## **Informe Consolidado de Solicitud de Aclaraciones, Rectificaciones y/o Ampliaciones Complementario a la Declaración de Impacto Ambiental del Proyecto "Extracción de Áridos Peu Peu"**

Nombre del Titular : Sociedad de Inversiones El Bosque Ltda  
Nombre del Representante Legal : Carlos Adolfo Gutiérrez Olguín  
Dirección : Vicuña Mackenna 580, Lautaro

El presente Informe Consolidado de Solicitud de Aclaraciones, Rectificaciones o Ampliaciones a la Declaración de Impacto Ambiental del proyecto "Extracción de Áridos Peu Peu", contiene las observaciones generadas en virtud de la revisión de la Adenda.

Figura 1 Mapa de inundación de cuerpos de agua cercanos. El círculo rojo indica el lugar donde pudiere producirse infiltración lateral de aguas.

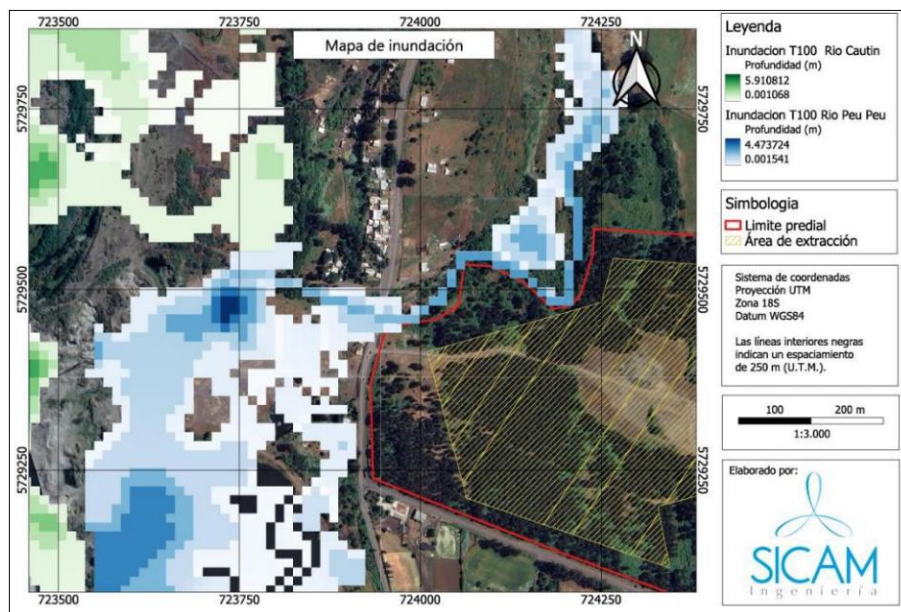
En base a los antecedentes presentados, se solicita al Titular referirse y proponer medidas de contingencia ante la posibilidad de producirse un apozamiento en el sitio de extracción de áridos a partir de infiltración lateral de aguas provenientes del río Peu Peu, toda vez que la barrera natural que separa las aguas del mencionado cauce y el lugar a excavar (Figura siguiente) presenta una naturaleza permeable caracterizada por la presencia basal de “depósitos fluviales no consolidados de tipo conglomerado clastosoportado con un 90% de clastos” (según Calicata 6 del Anexo 5 de la DIA), lo cual, en efecto, pudiere facilitar que la situación en cuestión ocurra.

Figura 2 Área de influencia definida en la DIA

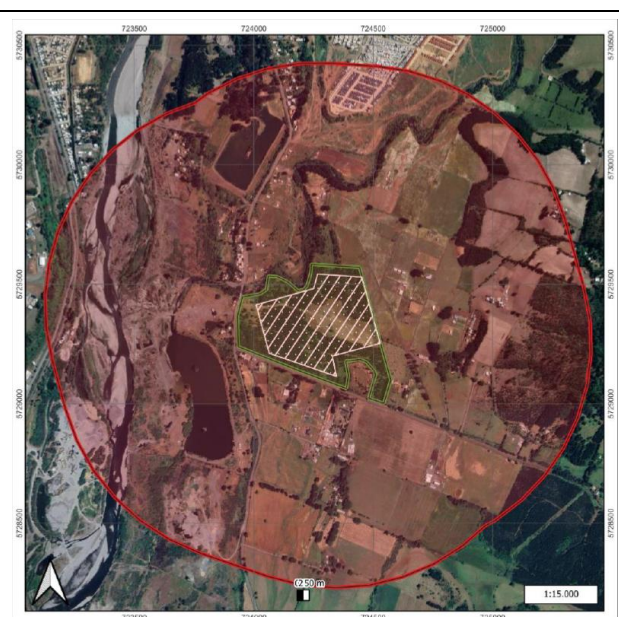
4.1.2.- En relación con el área de influencia del proyecto incluida en el Estudio Acústico y Vibraciones de la Adenda, se señala que se incrementa la superficie del área de influencia, modificándose de 355 metros a la redonda en la DIA a 884 metros a la redonda en la Adenda, incorporando a las comunidades Martín Curilén, Machi Juana Curihual, además de la Junta de Vecinos San Jorge y parte de la Junta de Vecinos Los Poetas, entre otros, según se puede apreciar en las Figuras 1 y 2.
